PARCO REGIONALE DELLE ALPI APUANE
Pianificazione Territoriale

Cava n. 2 “Boccanaglia A” nel bacino estrattivo n. 14 Pescina, Piscinichi, Boccanaglia Alta, Società Escavazione marmi di Boccanaglia Alta s.r.l. – comune di Carrara (MS). Procedimento di Valutazione di impatto ambientale ai sensi dell’art. 27 bis del DLgs 152/2006, “Provvedimento autorizzatorio unico regionale” per l’acquisizione dei pareri, nulla osta e autorizzazioni in materia ambientale.

VERBALE

Oggetto: procedimento di valutazione di impatto ambientale e provvedimento autorizzatorio unico regionale, art. 27 bis, Dlgs 152/2006 relativa al piano di coltivazione della cava n. 2 "Boccanaglia A" sita nel bacino estrattivo n. 14 nel Comune di Carrara (MS).

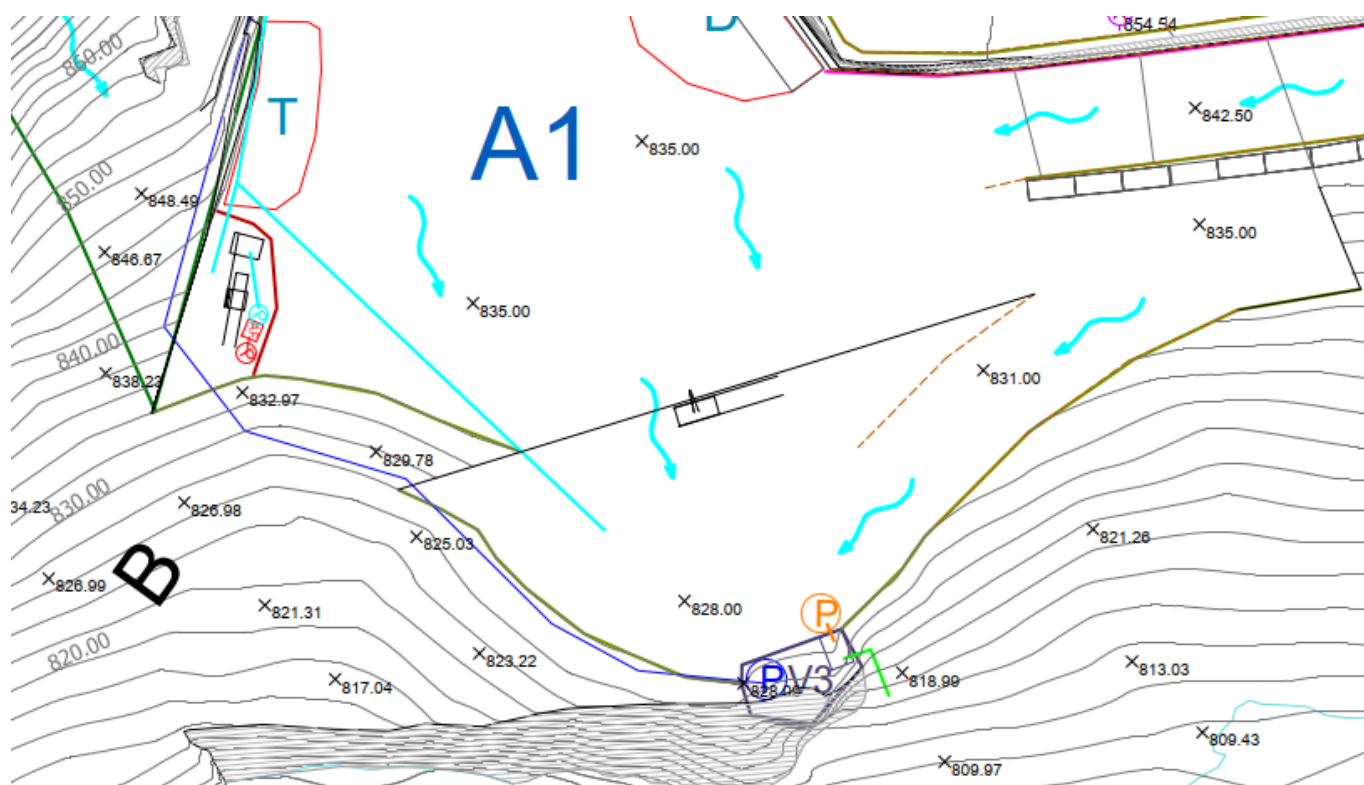
- si osserva che, ai sensi dell'art. 13 comma 8 del PRC "i lavori di scopercatura o di messa in sicurezza permanente di cui all'art.2 comma 1 lettera o) della l.r. 35/2015, non possono superare in termini volumetrici il 5% del volume complessivamente abbattuto ed in termini temporali il 10% della durata dell'intero progetto di coltivazione". Si osserva che in questo **progetto messa in sicurezza e scoperta del giacimento costituiscono il 30% dell'escavato totale**. Si specifichi se i lavori di messa in sicurezza sono espressamente prescritti dagli Enti competenti (comma 9). Calcolando la resa, la messa in sicurezza e la scoperta del giacimento, in questo progetto **il materiale ornamentale ottenuto risulterebbe essere il 18 % dell'escavato**.

stato attuale

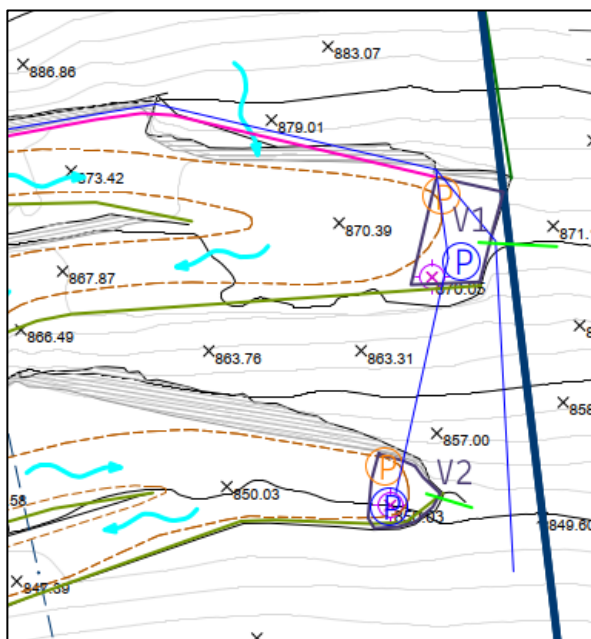
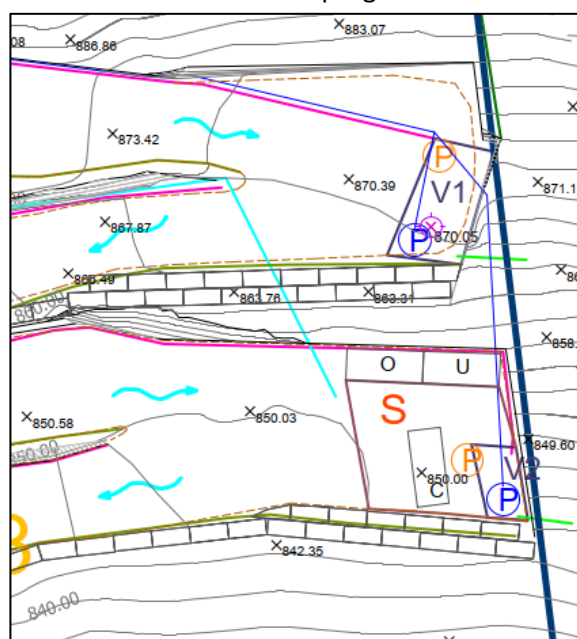
- Non è descritta la gestione acque meteoriche nell'area di stoccaggio temporaneo materiale derivati;
- Per quanto riguarda le vasche V1 e V2, non è chiara operativamente la differente funzione dei punti di presa P (Punto di presa AMPP-AMD) e P (Punto di mandata AMPP depurate)

- Per quanto riguarda l'area di versante indisturbato e/o di monte vergine, viene effettuato il calcolo delle acque che entrano dall'esterno nella cava. Il tecnico espone le difficoltà in merito alla difficoltà ad ottemperare all'art. 40 c. 4 lett.a) del DPGR 46/R/08, che prevede che le acque dovrebbero essere mantenute all'esterno mediante appositi apprestamenti; si fa presente l'importanza di evitare al massimo possibile l'ingresso di acque dall'esterno;

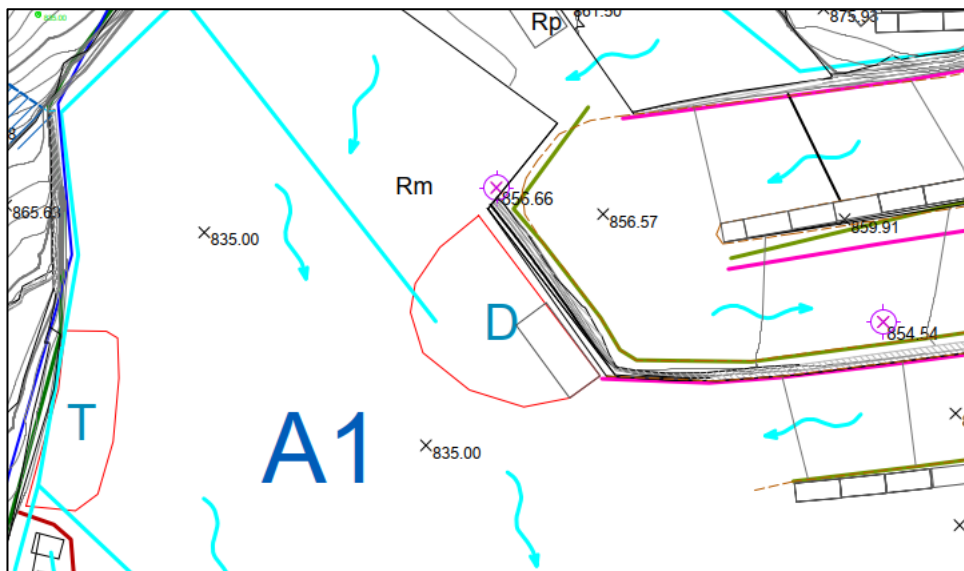
Nel progetto devono essere chiarite le volumetrie massime accumulabili nelle aree di stoccaggio/gestione e deve essere indicata la posizione univoca delle aree di accumulo e/o gestione del detrito nelle diverse fasi, riportandole nelle relative planimetrie.
